Plaats/datum : Baarn, 25 januari 2024
Ons kenmerk : 2206
Project : Dwingel, de Goorn

Inleiding

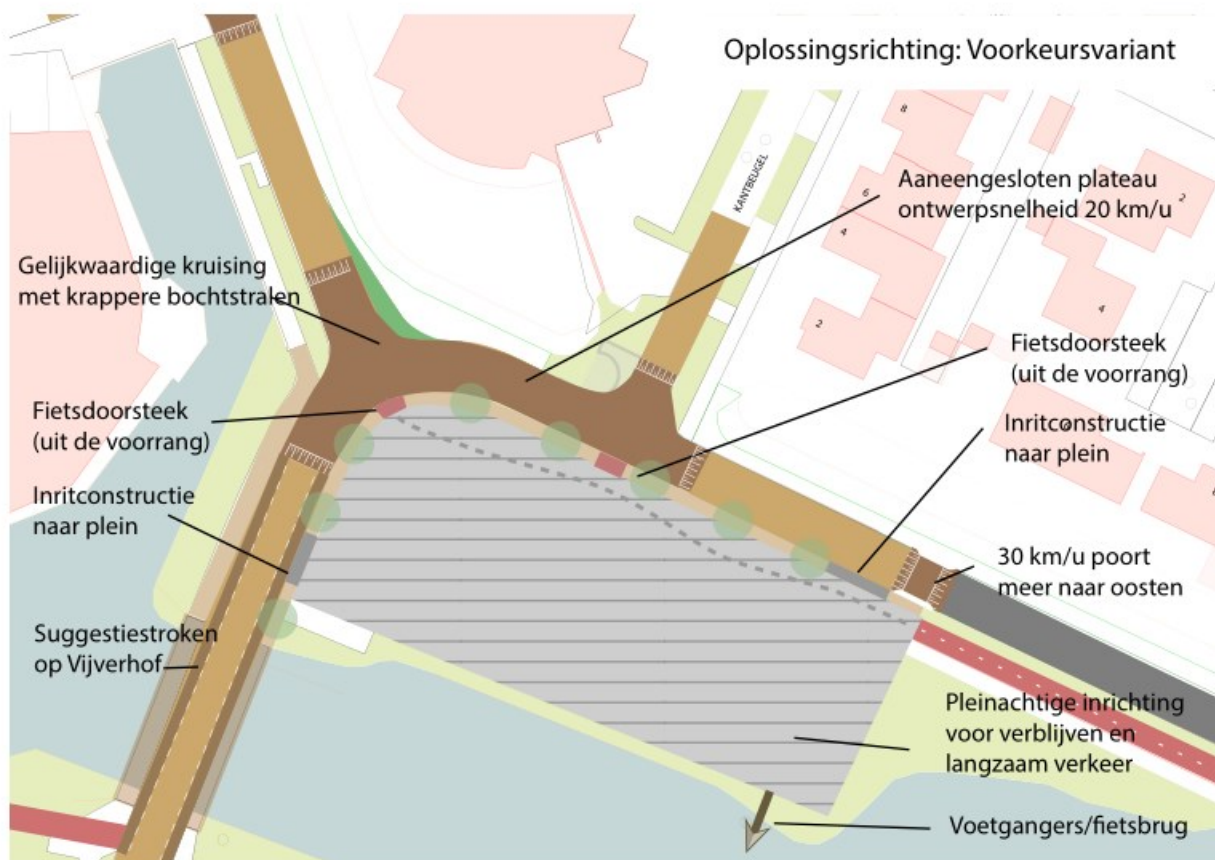
HB Advies en Dickvanveen hebben in juli 2023 het schetsontwerp voor het marktplein en verkeerskundige aanpassingen aan de Dwingel en Vijverhof in De Goorn aangeleverd aan de gemeente Koggenland. Dit schetsontwerp is door de gemeenteraad, onder voorbehoud van wijzigingen, goedgekeurd. De wijzigingen die de gemeenteraad besloten heeft zijn:

1. Het vrijliggende fietspad op de kruising Dwingel-Vijverhof op een andere locatie laten eindigen;
2. Het laten vervallen van de 2e uitrit aan het plein, aan de zijde van de Dwingel;
3. Het laten vervallen van de voorgestelde voetgangers-/fietsbrug tussen het marktplein en het parkeerterrein bij het winkelcentrum Vijverhof.

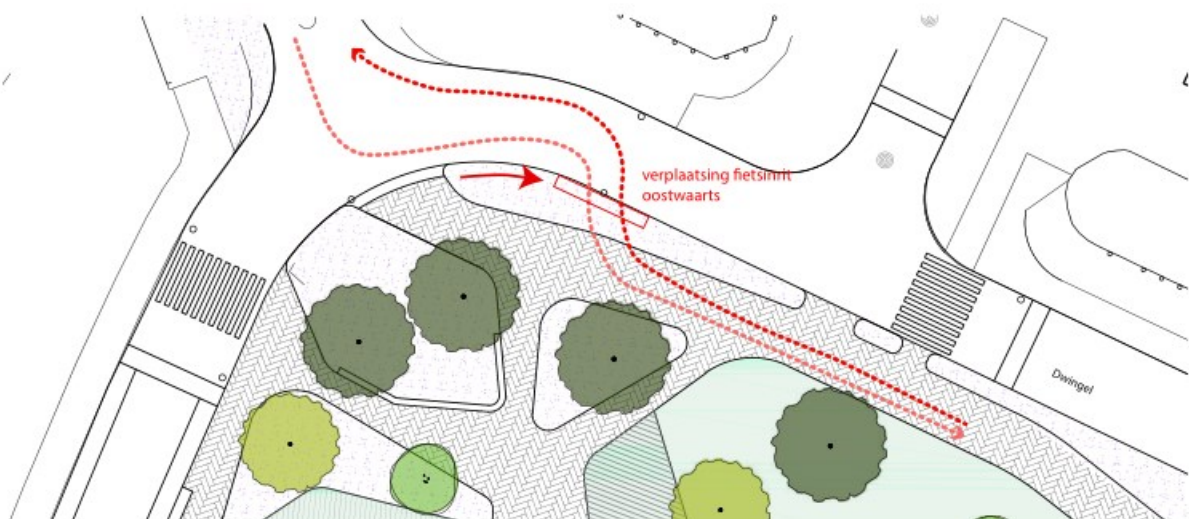
Voorstel 1: Het vrijliggende fietspad op de kruising Dwingel-Vijverhof op een andere locatie laten eindigen.

Toelichting wijziging: Door de raad is voorgesteld om de fietsuitrit van het plein bij de kruising Dwingel-Vijverhof, het einde van het 'onverplichte fietspad' over het plein, niet op die locatie te plaatsen. Deze wordt door de raad als te verkeersonveilig beschouwd.

Waarom is de wijziging onveiliger? Er worden twee situaties beschouwd:

- 1) Verplaatsing van de fietsinrit naar een oostelijker locatie (tussen de kruising Dwingel/Vijverhof en de kruising Dwingel / Kantbeugel)
- 2) Verplaatsing van de fietsinrit naar een zuidelijker locatie (tussen de kruising Dwingel/Vijverhof en de brug Vijverhof).

Beargumentatie ontwerp: De fietsroute over het plein, als vrijwillig alternatief voor het fietsen op een gemengde rijloper, is een extra mogelijkheid die aan fietser wordt aangeboden. De toegang tot deze route is in het ontwerp recht tegenover de gelijkwaardige kruising Dwingel/Vijverhof geplaatst, met een fietsuitrit. Dit betekent dat fietsers die naar dit pad toe willen vanuit de Dwingel (westzijde) rechtdoor kunnen oversteken, waarbij ze conform de verkeersregels rechts voor laten gaan. De beweging 'terug', van het plein naar de Dwingel (westzijde), is uit de voorrang. Dat past bij een bestemmingsplein, en bij de vormgeving als onverplicht fietspad. Doordat men bij het opstellen goed zicht op verkeer van alle drie zijden heeft, wordt het oversteken veiliger dan wanneer zij hier meegaat in de voorrangregeling.

- de uitrit voor fietsers, recht tegenover de kruising Dwingel/Vijverhof, op die locatie te behouden. Wanneer deze verplaatst wordt, ontstaan minder verkeersveilige situaties dan in de bestaande situatie: de huidige verkeerskundige problemen zullen blijven bestaan.

Ad 1) Verplaatsing van de fietsinrit naar het oosten

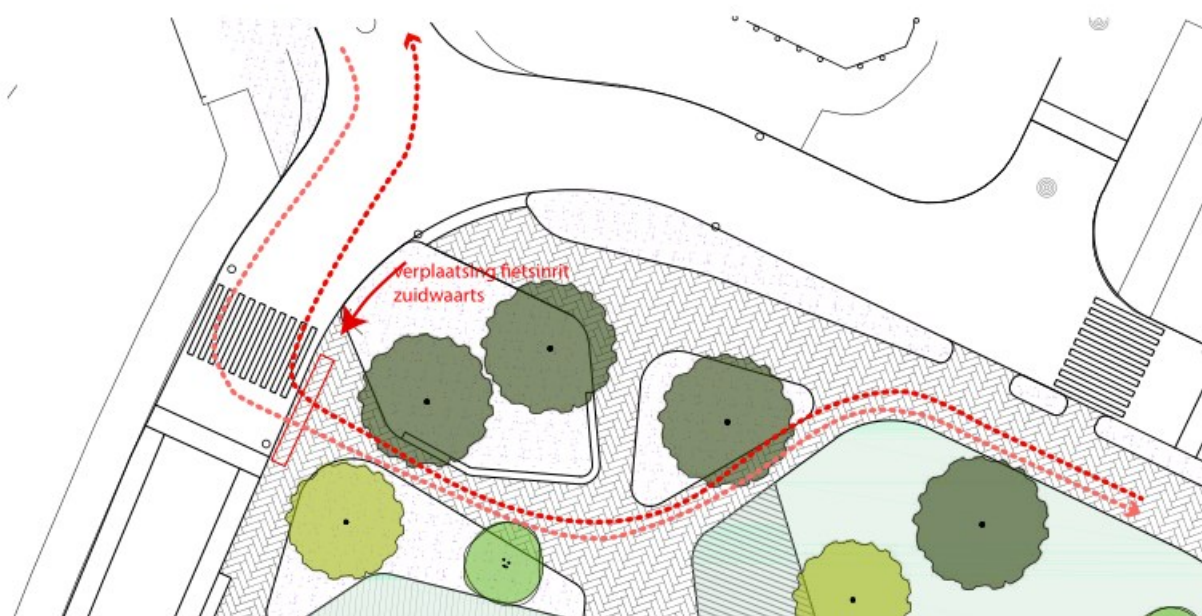
Een andere locatie voor de inrit tussen de kruising Dwingel/Vijverhof en de kruising Dwingel / Kantbeugel zorgt voor meer onveiligheid. Voor het fietsverkeer dat vanuit de Dwingel (westzijde) fietst naar de Dwingel (oostzijde) is de verkeersbeweging bij het opkomen/oversteken van de kruising identiek aan de situatie waar er een uitrit recht tegenover de Dwingel (westzijde) ligt, maar zal zij vervolgens langer op de gedeelde rijloper moeten fietsen voordat zij op het plein kunnen rijden. In principe is dit delen van de rijbaan veilig, maar voor kwetsbaardere fietsers (kinderen, ouderen) minder prettig. Voor hen is het verplaatsen van de fietsinrit ten opzichte van waar deze in het ontwerp ligt, een verslechtering. Voor fietsverkeer vanuit de Dwingel (oostzijde) wat naar de Dwingel (westzijde) fietst ontstaat bij verplaatsen van de inrit een vreemde, veelal diagonale oversteek vanaf het plein naar de rijbaan tussen de twee kruisingen in. Deze oversteek ligt bovendien na de bocht voor verkeer vanaf de Vijverhof, en is slechter zichtbaar voor autoverkeer dat die bocht neemt. Daarmee is een verplaatsing van de fietsinrit op de Dwingel in oostelijke richting minder veilig dan de ontworpen locatie. Overigens blijft er tegenover de kruising Kantbeugel een fietsinrit bestaan, zodat fietsverkeer dat daarvoor kiest, altijd nog bij de Kantbeugel al naar de rijbaan kan gaan om daar de weg te vervolgen naar de Dwingel (westzijde).
